改善箇所説明図

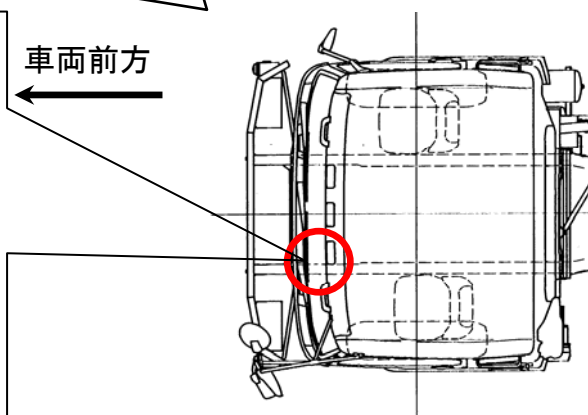
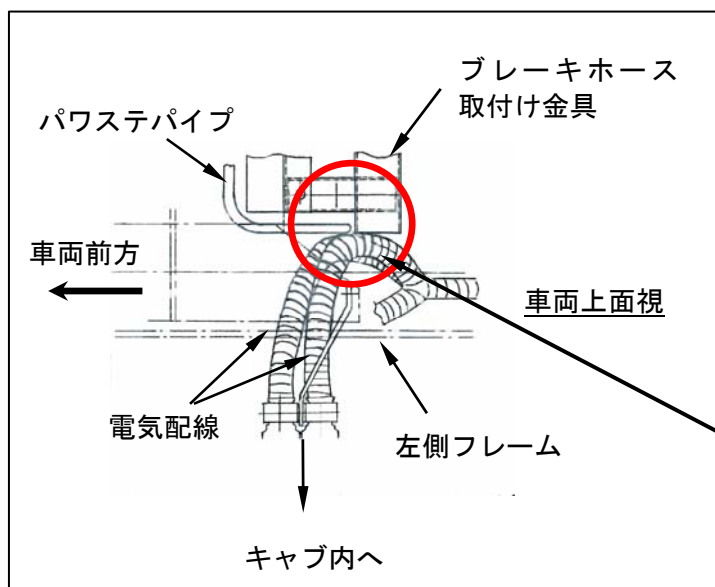
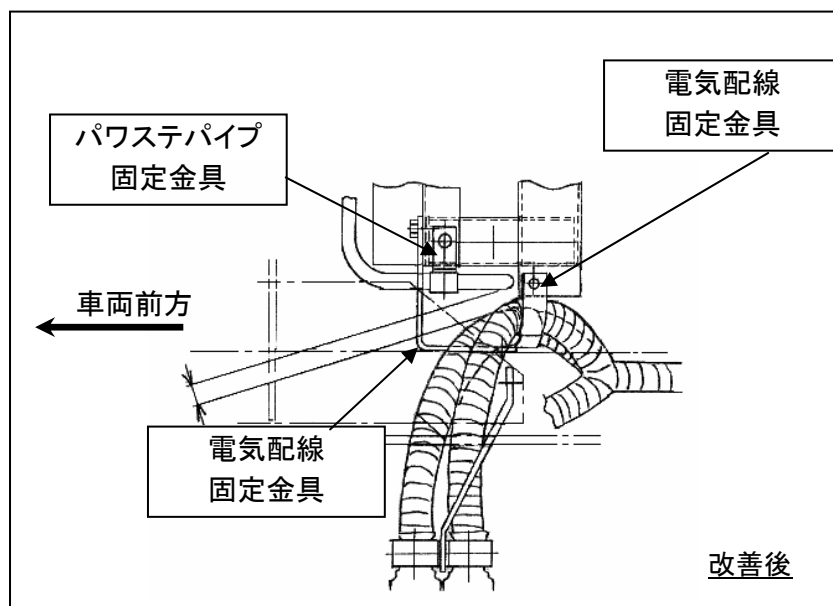
基準不適合箇所

大型総輪駆動車において、車両左側フレーム内の電気配線の取り回しが不適切なため、当該配線がブレーキホース取付け金具又はパワステアリング用オイルパイプ（パワステパイプ）と干渉するものがある。そのため、そのままの状態で使用を続けると、車両の振動等により電気配線又はパワステパイプが損傷し、最悪の場合、前照灯の不灯、原動機が停止（再始動不可）又は操舵力が重くなるおそれがある。

改善措置の内容

全車両、電気配線及びパワステパイプをブラケットに固定する。なお、電気配線に損傷がある場合には補修、パワステパイプに損傷がある場合には新品に交換する。

注：□ は、追加部品を示す。
